Processo SEI-GDF n° 00390-00000743/2019-33 (Principal)

Assunto: Parcelamento de solo urbano, denominado Bernadete, em gleba objeto da Matrícula n° 18.088, localizada na Fazenda Paranoazinho, Região Administrativa de Sobradinho – RA V;

Parecer Técnico n.º 1500/2022 - SEDUH/SELIC/SUPAR/UPAR/COPAR

NOTA TÉCNICA - BERNADETE

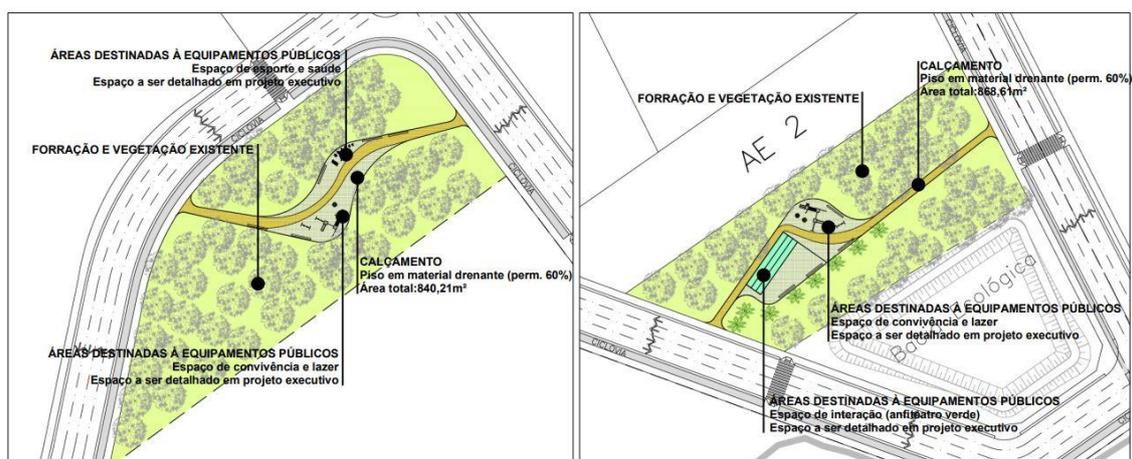
ELUP 1: tem por objetivo a preservação do remanescente florestal, devido ao enriquecimento arbóreo com vegetação nativa, assim possibilitando a produção de espaços de estar, lazer e de qualificação de espaços de interação, com a criação de: trilhas, mobiliários urbanos.

ELUP 2: tem como função executar a infraestrutura verde e azul, com a inserção da bacia ecológica de drenagem que será implantada em conjunto com projeto paisagístico com multifuncionalidade através de soluções naturais e da capacidade ambiental natural urbana em conjunto com equipamentos urbanos, como: patamares com desníveis, murais, anfiteatros, jardins de chuva, dentre outros.

O projeto de concepção paisagística tem por objetivo preservar o remanescente florestal presente localizado no ELUP 1, além de produzir espaços de saúde e convivência (parque infantil e kit malhação) para os moradores e usuários da região, como também recomposição florestal em harmonia com espaços de convívio. Na área em que se localiza o ELUP 2, a concepção paisagística tem por objetivo introduzir área de convivência (parque infantil) e um anfiteatro verde que terá o papel de ponto focal de interação social entre moradores e usuários da região.

A concepção paisagística se apresenta de forma a manter a permeabilidade de 95% dos Espaços Livres de Uso Público, a partir da definição de algumas premissas que serão detalhadas no projeto executivo de paisagismo, são elas:

Forração e vegetação nativa do cerrado;

Piso drenante – para calçadas e áreas de maior permanência, conforme disposto na Resolução ADASA nº 9 de 08/04/2011, art 9º; e

Anfiteatro com forração em grama esmeralda;
